PARCO REGIONALE DELLA VALLE DEL LAMBRO

AREA DI LAMINAZIONE DI INVERIGO

INTERVENTI IDRAULICI E DI RIQUALIFICAZIONE FLUVIALE NEI TERRITORI DI INVERIGO, NIBIONNO E VEDUGGIO CON COLZANO

CONTRIBUTI DEL FORUM E DEI COMUNI

C3 Scarico autorizzato

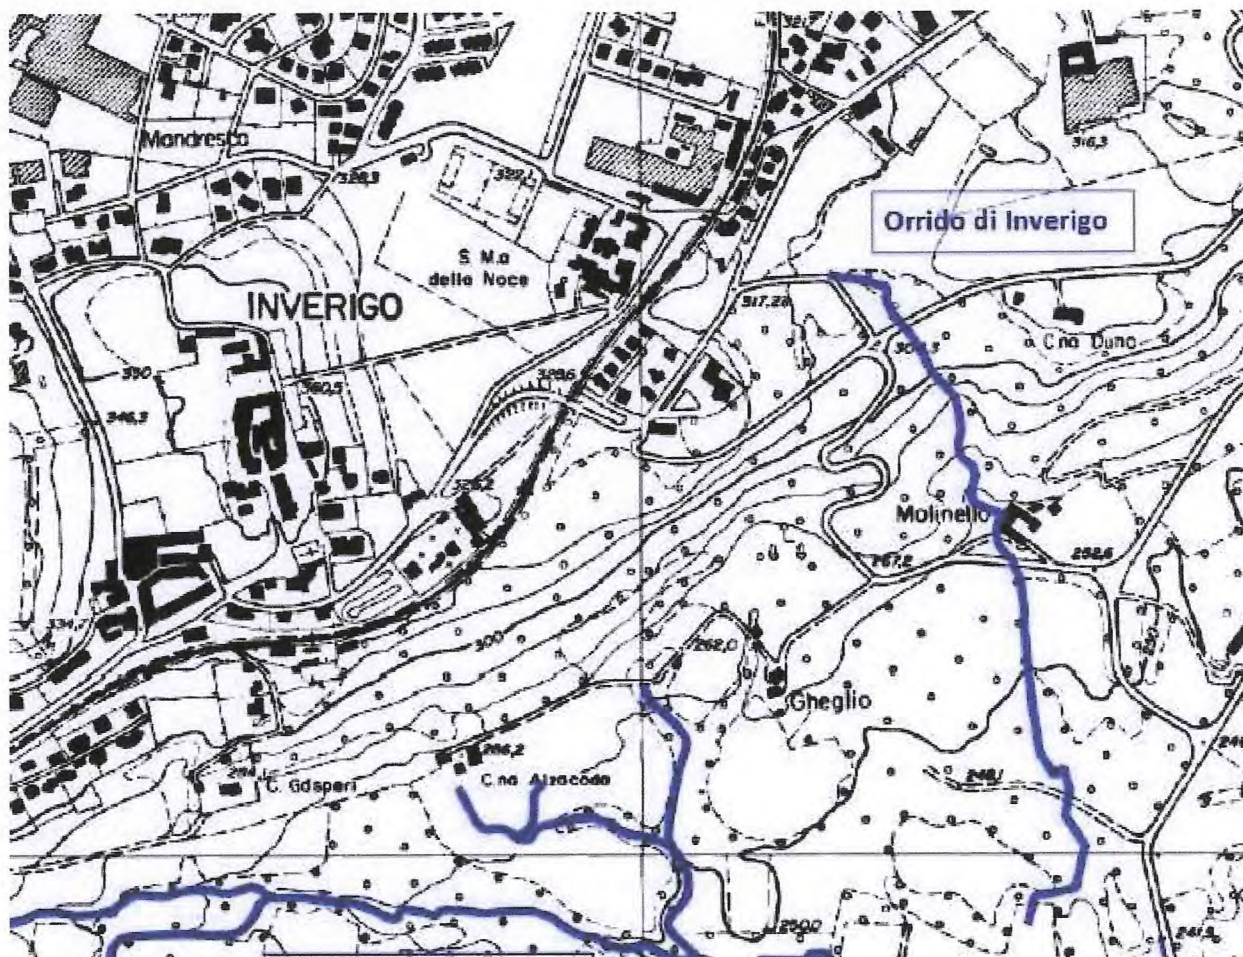
Criticità: è uno scolo di liquami che finiscono direttamente nel Lambro

Opportunità: da eliminare.

C4 Scogliera

Criticità: sta progressivamente scivolando nell'alveo.

Opportunità: riqualificazione con una soluzione costruttiva differente

L'ORRIDO

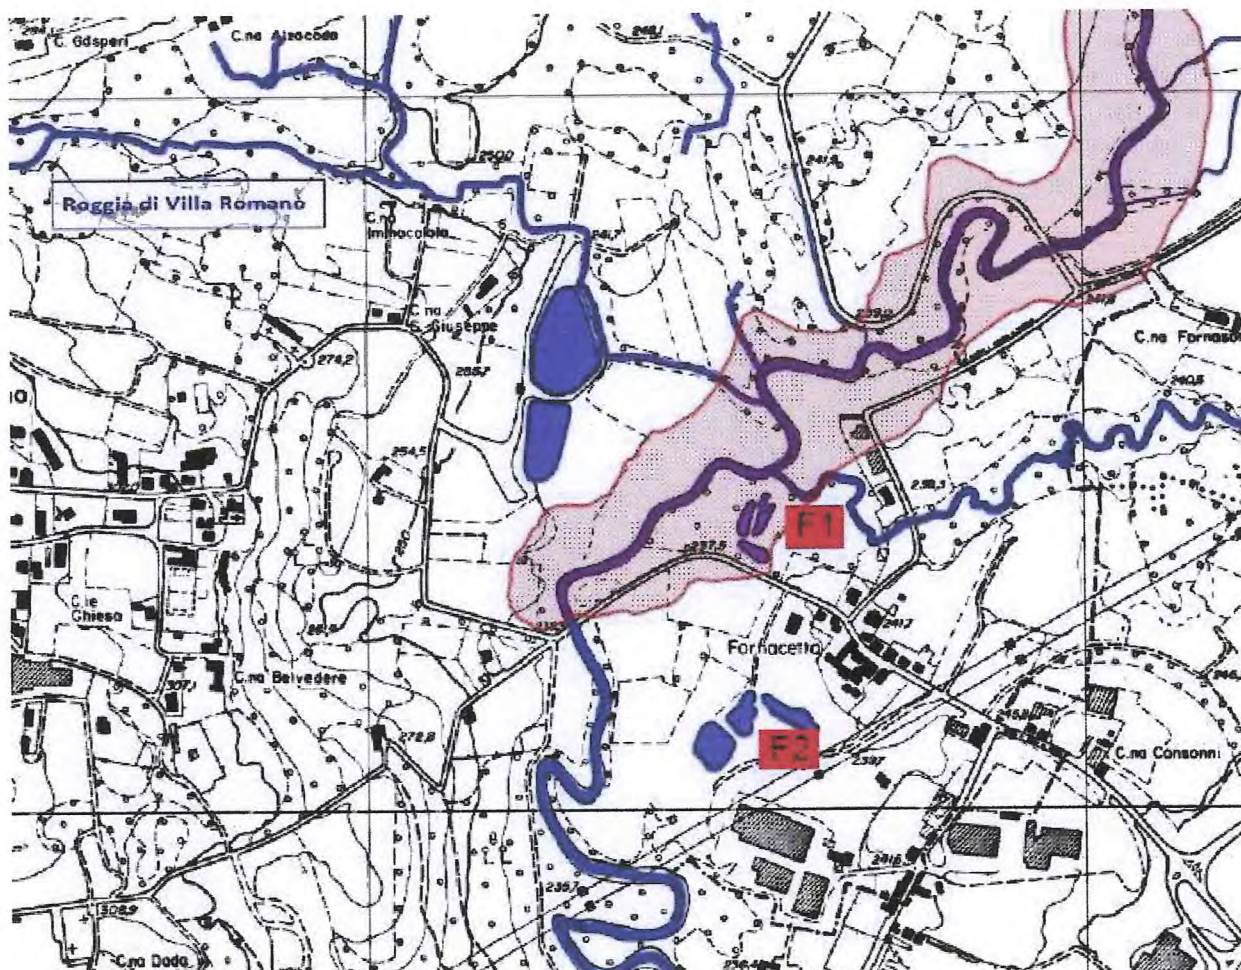
Criticità: si segnala lo scolmatore di piena del condotto fognario a nord dell'Orrido di Inverigo, tutelato come geosito, proprio nell'ambito detto "anti-orrido" che ne fa parte integrante. Questo scarico immette a ogni pioggia acqua di fognatura e rifiuti nella roggia che ha formato l'Orrido e che lo attraversa, causando danni gravissimi alla fauna e a un ambiente di notevole pregio, sensibile e vulnerabile, in particolari nel punto in cui ci sono le neo-formazioni di travertino.

Opportunità: eliminare lo scolmatore, intervento prioritario rispetto a qualsiasi altro; tutelare il deflusso delle acque che alimentano questo ambiente; attuare una riqualificazione al fine di una fruizione pubblica e di educazione ambientale attenta e rispettosa del luogo.

F2 FOPPE DI FORNACETTA

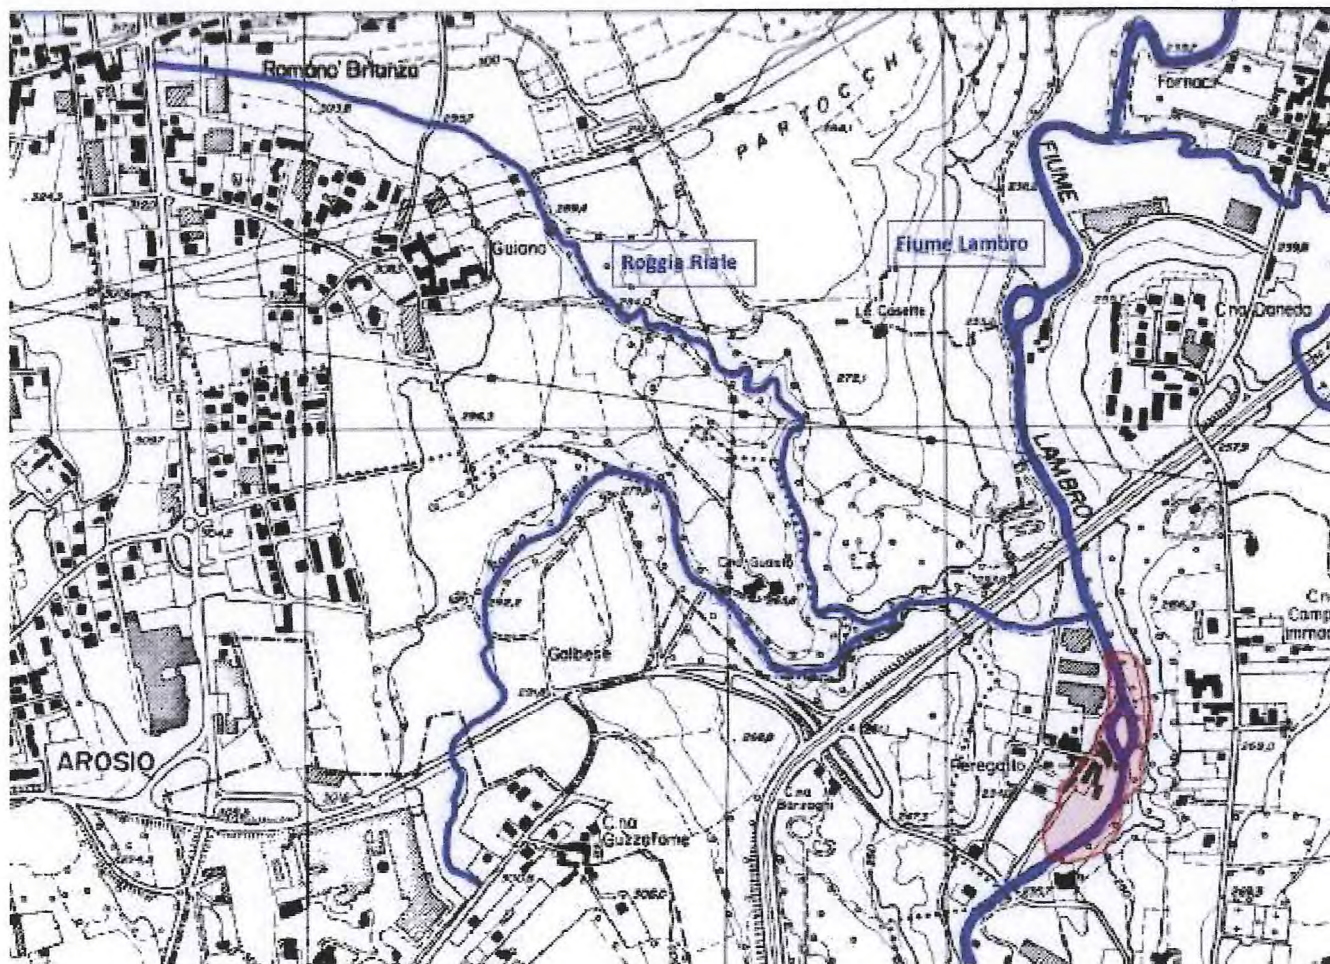
Criticità: non rilevate al momento

Opportunità: potenziare la sua attuale funzione di cassa di espansione naturale e nel contempo attuare una riqualificazione ambientale per il potenziamento della fruizione ai fini dell'educazione ambientale (es. pannelli didattici, capanni per l'avvistamento della fauna, servizi ai visitatori).
